プルトニウム燃料第二開発室に係る 核燃料物質使用変更許可申請の概要

令和4年10月13日

国立研究開発法人 日本原子力研究開発機構
核燃料サイクル工学研究所
プルトニウム燃料技術開発センター

プルトニウム燃料第二開発室の使用変更許可申請の主な変更項目

1.3 解体・撤去が完了した設備の配置

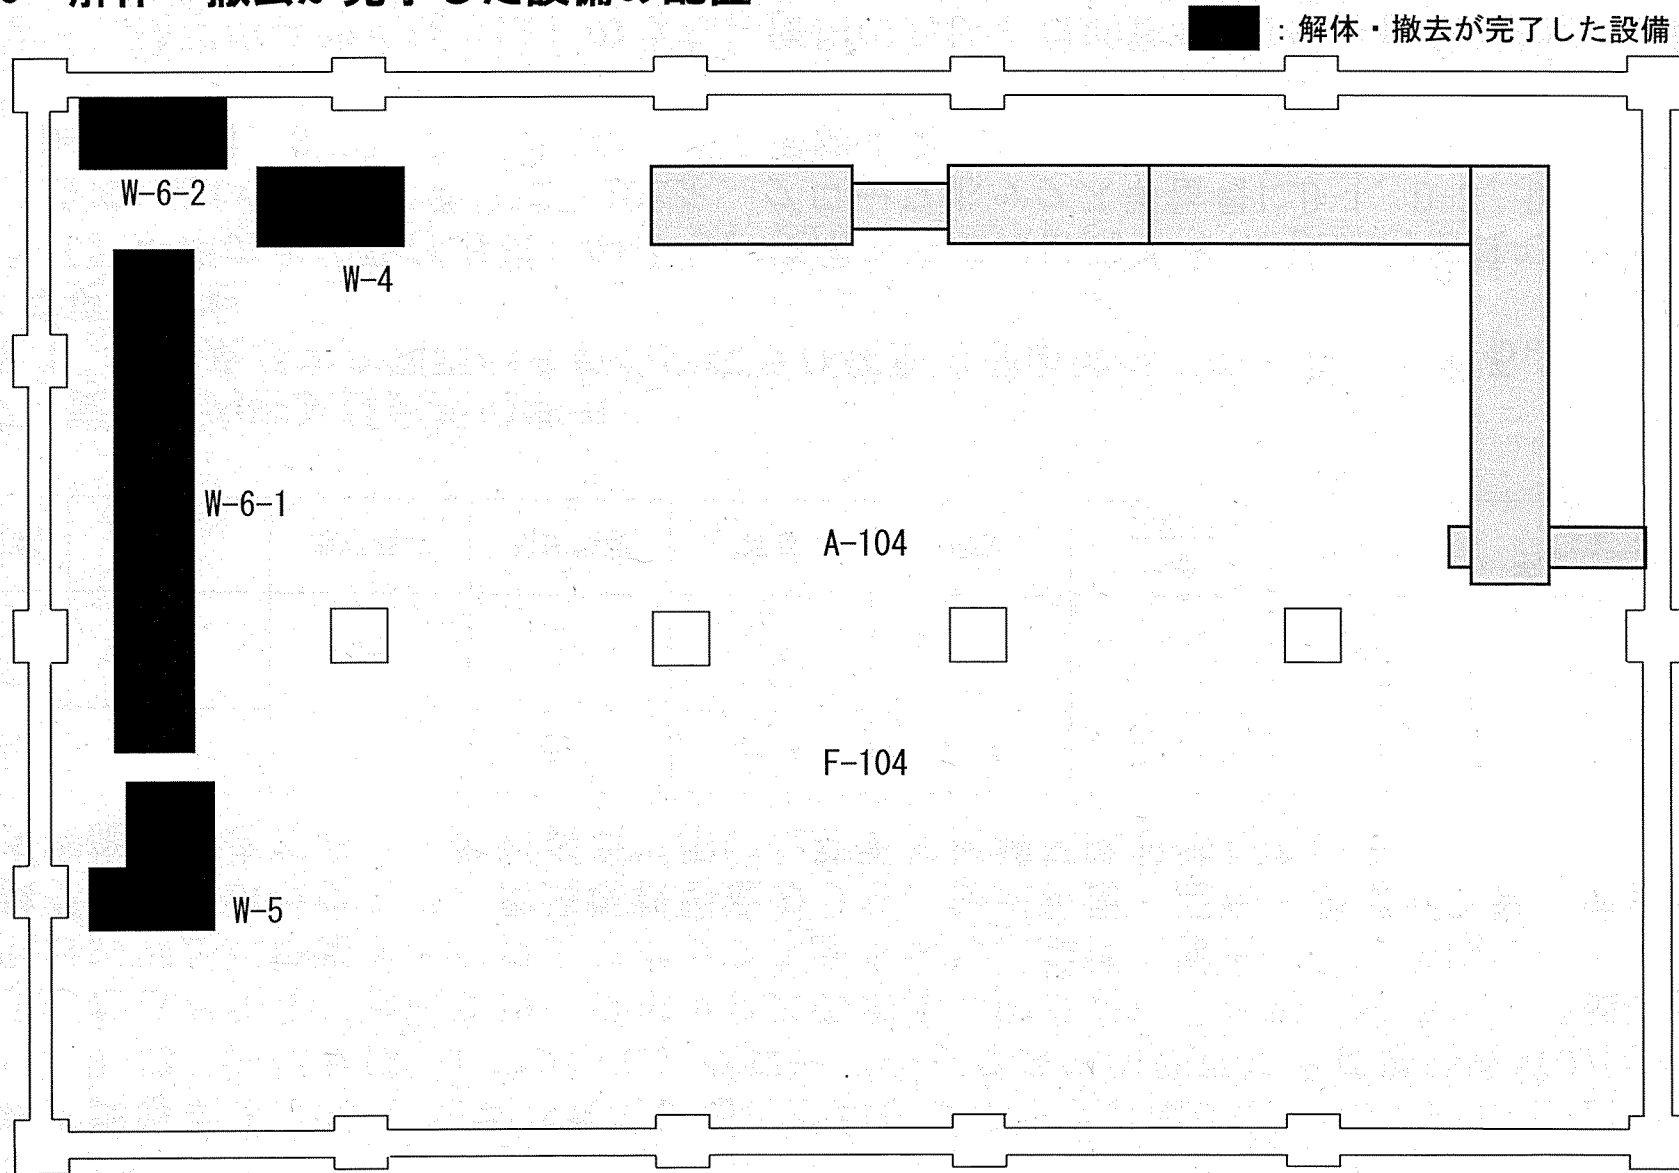
- ① 「2. 使用の目的及び方法」のうち、使用の方法の目的番号(7)核燃料物質で汚染された設備において、部屋番号からA-104及びF-104を、グローブボックス等番号からW-4、W-5、W-6-1及びW-6-2を削除する。
- ② 「7-1使用施設の位置」のうち、(3)使用施設の位置から、湿式室(2)の記載を削除する。
- ③ 「7-3使用施設の設備」のうち、(9)解体・撤去を行う設備から、グローブボックスNo.W-4、W-5、W-6-1及びW-6-2を削除する。
- ④ 「7-3使用施設の設備」のうち、(10)ユーティリティ設備及び安全管理設備において、放射線管理測定機器のうち α 線用空気モニタの一部を撤去することから個数を変更する。
- ⑤ 図2-4 工程及び設備の配置（プルトニウム燃料第二開発室1階）において、グローブボックスNo.W-4、W-5、W-6-1及びW-6-2を削除する。

- ⑥図2-5 工程及び設備の配置（プルトニウム燃料第二開発室1階）において、グローブボックスNo.W-4、W-5、W-6-1及びW-6-2の記載を削除する。
- ⑦図2-6 解体・撤去を行う設備の配置（プルトニウム燃料第二開発室1階）において、グローブボックスNo.W-4、W-5、W-6-1及びW-6-2の記載を削除する。
- ⑧図7-5 グローブボックス、オープンポートボックス及びフードの配置（プルトニウム燃料第二開発室1階）において、グローブボックスNo.W-4、W-5、W-6-1及びW-6-2の記載を削除する。
- ⑨図7-9 放射線管理用測定機器の配置（プルトニウム燃料第二開発室1階）において、 α 線用空気モニタ検出端（ α -3）を撤去することに伴い記載を削除する。

- ・グローブボックスNo. W-4、W-5、W-6-1及びW-6-2の解体・撤去が完了したため

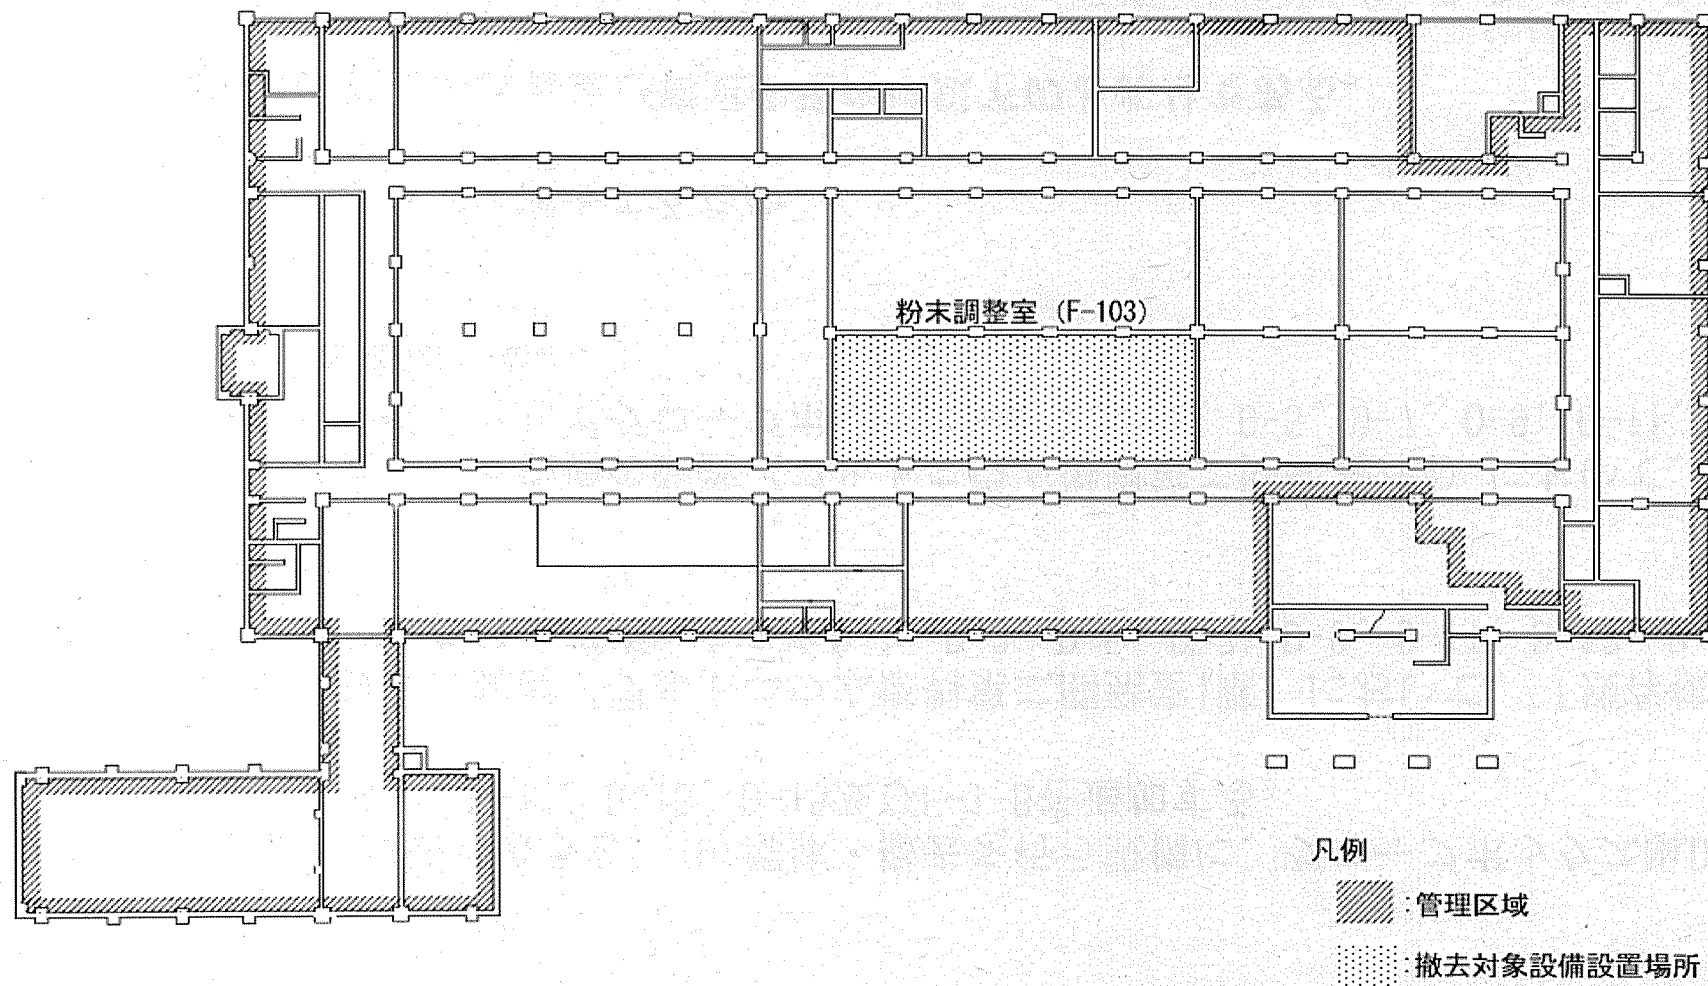
- ① 図3-1 窒素消火系統図(NFライン)において、グローブボックスNo.D-1、D-3、D-5、D-7、D-9、D-11、D-13及びD-15を削除する。

プルトニウム燃料第二開発室 1階グローブボックス配置図

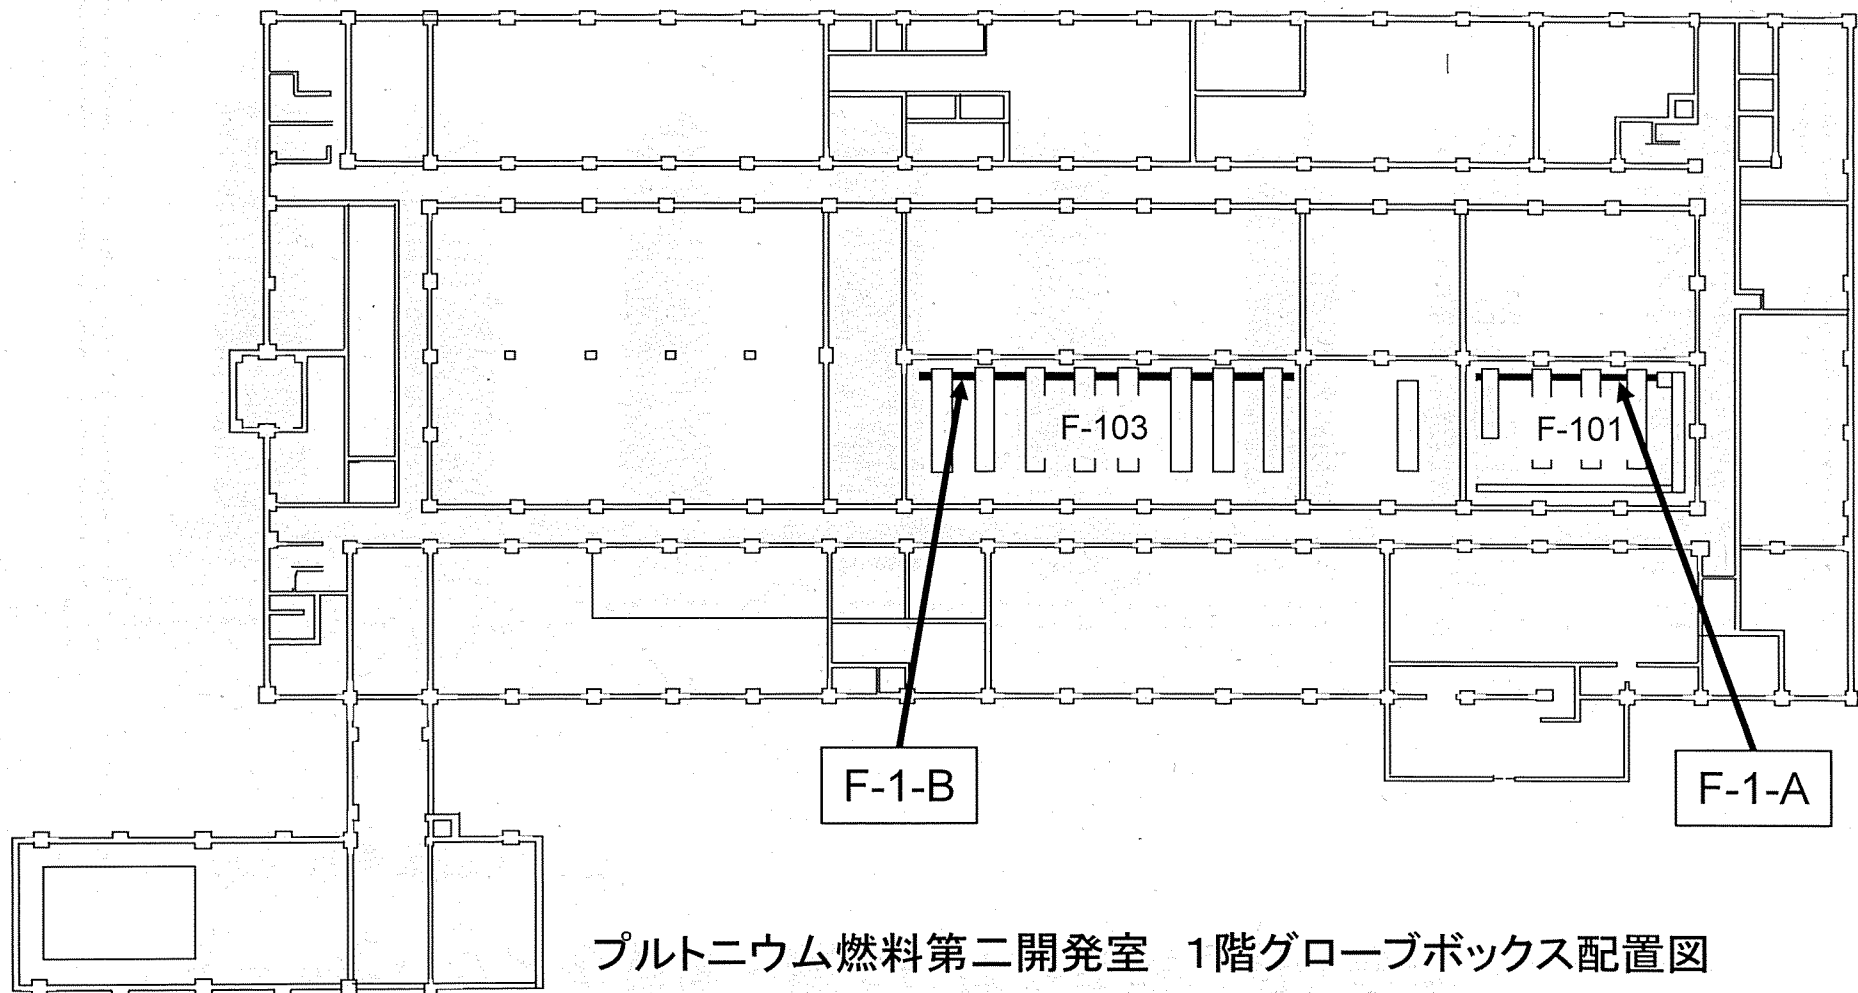
これまでの解体・撤去により、グローブボックスNo.F-1は仕上室(F-101)及び粉末調整室(F-103)にその一部が残っている。各室におけるグローブボックス番号を明確化するため、F-101に設置されるグローブボックスNo.F-1をF-1-Aに、F-103に設置されるグローブボックスNo.F-1をF-1-Bに変更する。

プルトニウム燃料第二開発室1階(F-103)

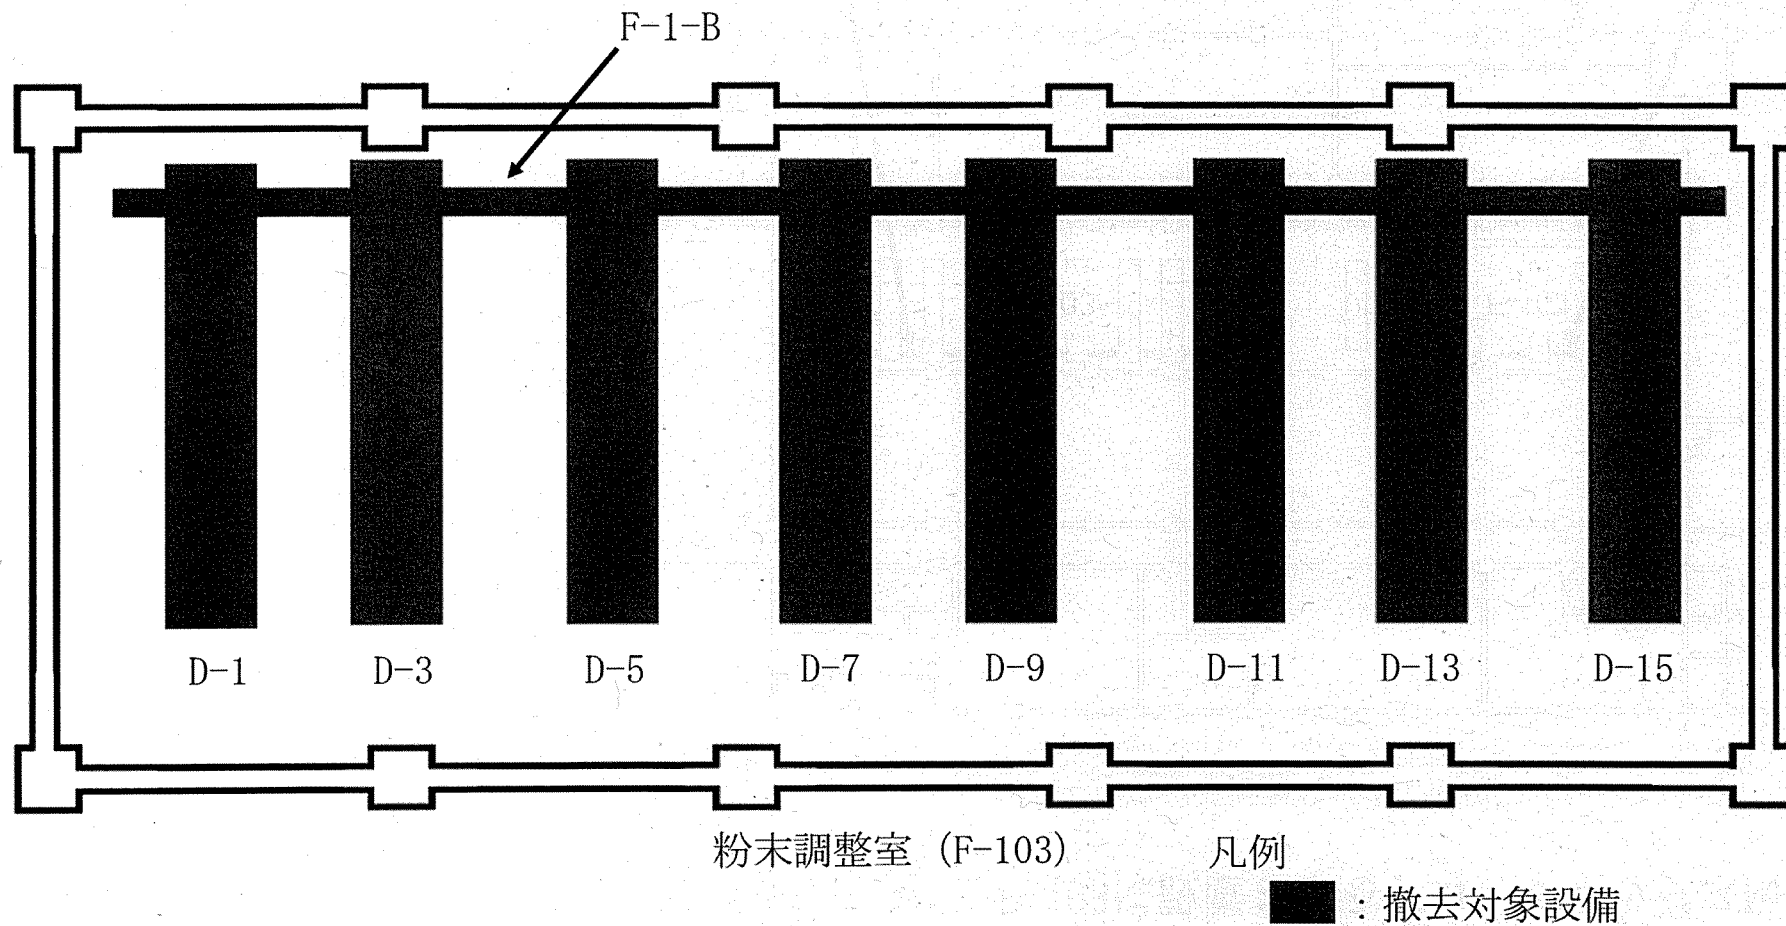
- ③ 「7-3使用施設の設備」のうち、(5)回収設備から、グローブボックスNo.D-1、D-3、D-5、D-7、D-9、D-11、D-13及びD-15を削除し、グローブボックスNo.F-1をグローブボックスNo.F-1-Aに、個数を1式から1に変更する。グローブボックスNo.F-1に係る仕様の記載を削除する。
- ④ 「7-3使用施設の設備」のうち、(9)解体・撤去を行う設備に、グローブボックスNo.D-1、D-3、D-5、D-7、D-9、D-11、D-13、D-15及びF-1-Bを追加する。
- ⑤ 図2-4 工程及び設備の配置（プルトニウム燃料第二開発室1階）において、「残存核燃料物質処理工程」からグローブボックスNo.D-1、D-3、D-5、D-7、D-9、D-11、D-13、D-15及びF-1を除外する。
- ⑥ 図2-6 解体・撤去を行う設備の配置（プルトニウム燃料第二開発室1階）において、「解体・撤去を行う設備」としてグローブボックスNo.D-1、D-3、D-5、D-7、D-9、D-11、D-13、D-15及びF-1-Bを追加する。

プルトニウム燃料第二開発室
化学分析室(C-101) 平面図

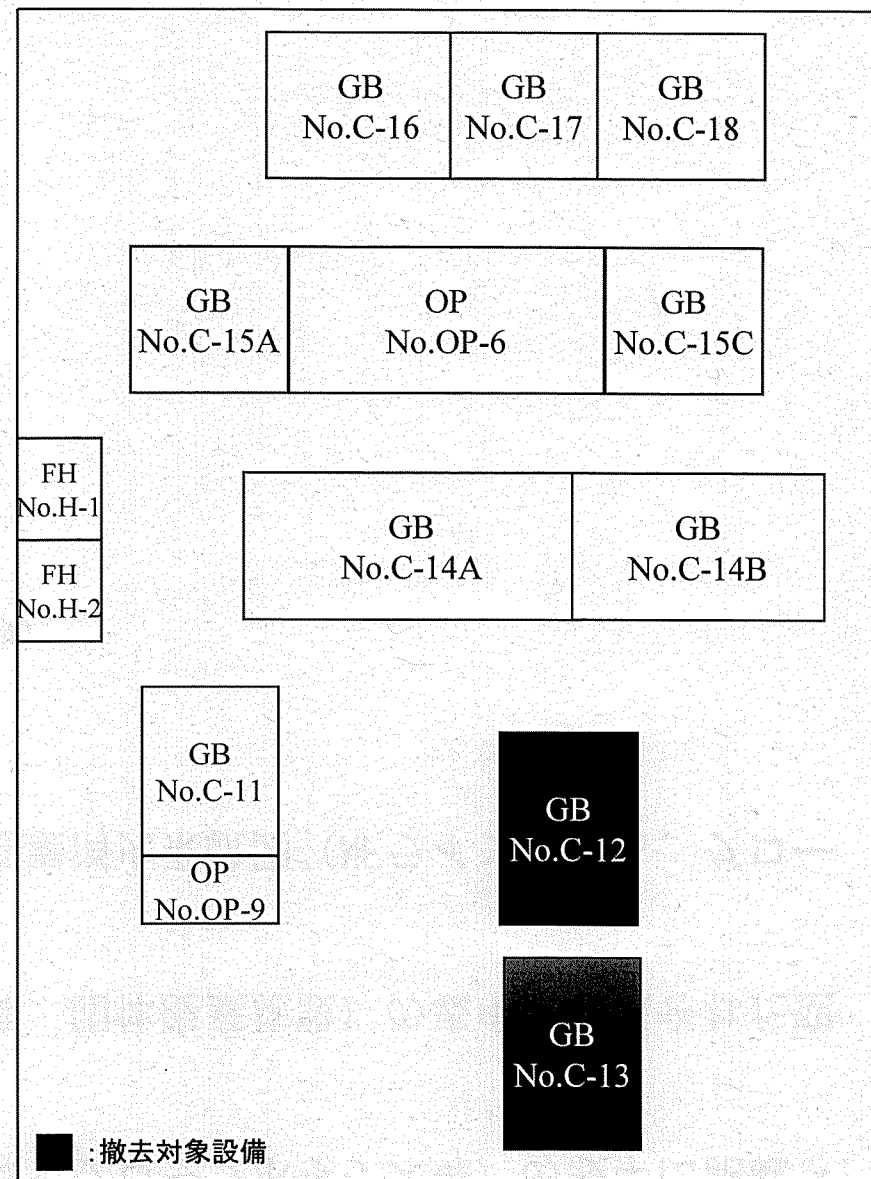
化学分析室(C-101)に設置している2設備が解体・撤去対象

- ・ グローブボックスNo.C-12
: W2.0m×H1.2m×D1.0m
; 水素分析装置
- ・ グローブボックスNo.C-13
: W2.0m×H1.2m×D1.0m
; 蛍光X線分析装置

固体廃棄物を保管するエリアの区分
(プルトニウム燃料第二開発室1階平面図)

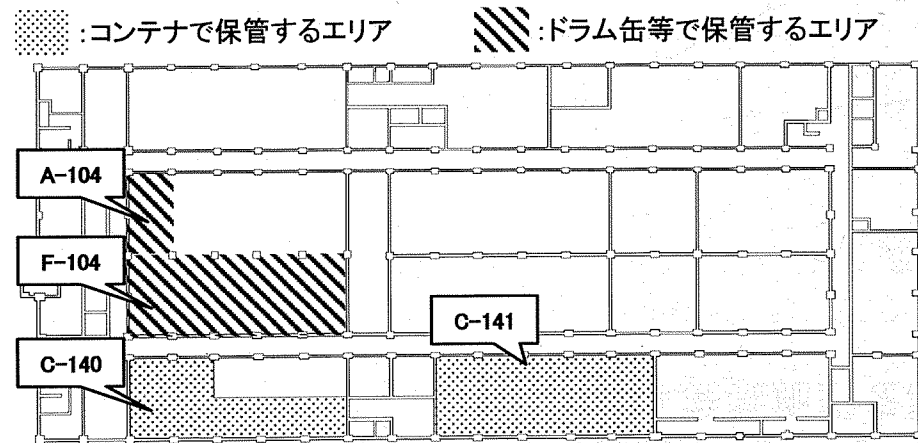
固体廃棄施設の増設にあたり、既に保管している固体廃棄物に加え今後発生する固体廃棄物をより適切に管理するため、保管方法の検討を実施した。これまでにPu-2における解体・撤去作業から発生した廃棄物中のPu量の分布の約9割が、5 gPu/本以下であることに着目し、この分布をもとに保管エリアを2つに分けて管理することとした。

【C-140及びC141】 保管方法の見直し

- ① ドラム缶1,560本 → コンテナ390基 (コンテナ1基=ドラム缶4本)
- ② 平均20 gPu/ドラム缶 → 平均5 gPu/ドラム缶 (20 g/コンテナ)

【A-104及びF-104】 新たな固体廃棄施設

- ① ドラム缶等で保管
- ② 平均20 gPu/ドラム缶

計算モデル

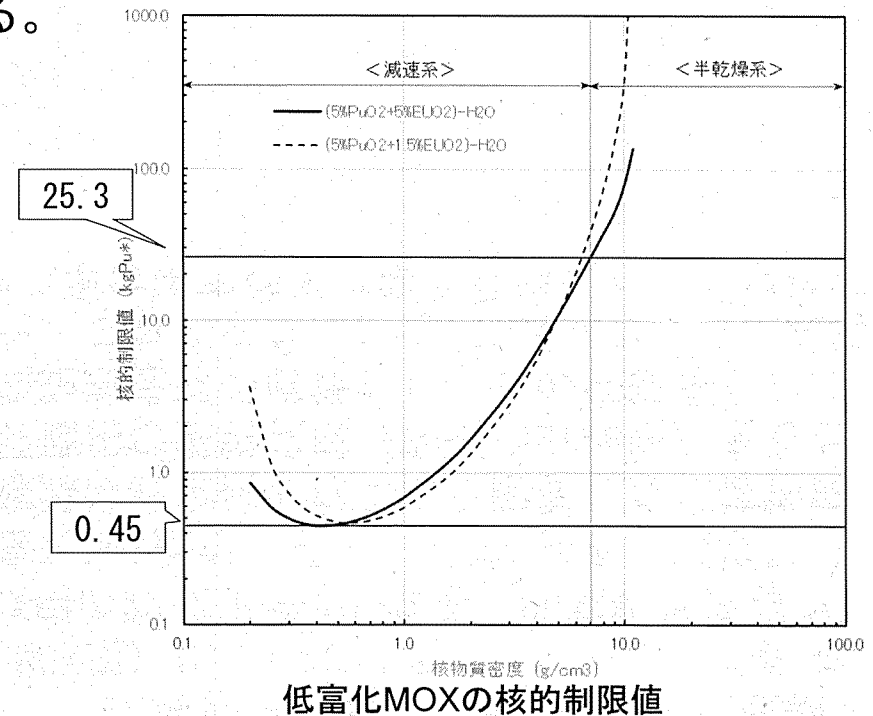
ウラン濃縮度を変更することから、単一ユニットの核的制限値を臨界計算コードシステム SCALE4.4の一次元輸送計算コード「XS DRNPM」と核断面積ライブラリー「ENDF/B-IV27Gr」を使用し、完全水反射(30 cm)条件下における中性子実効増倍率が1.0となる球体積の直径を求め、得られた寸法に核燃料物質の密度及び組成比を乗じ、臨界質量(Pu*)を算出した。なお、核的制限値は臨界質量に従来と同様に0.43を乗じて設定した。主な計算条件及び計算モデル並びに低富化MOXの核的制限値は以下の通りである。

評価の結果、低富化MOXの核的制限値は半乾燥系が25.3 kgPu*、減速系が0.45 kgPu*に減少する。

臨界管理については、各ユニットの最大取扱量はその内側の値(半乾燥系：22.2 kgPu*、減速系：0.44 kgPu*)で管理しているため、変更は生じない。
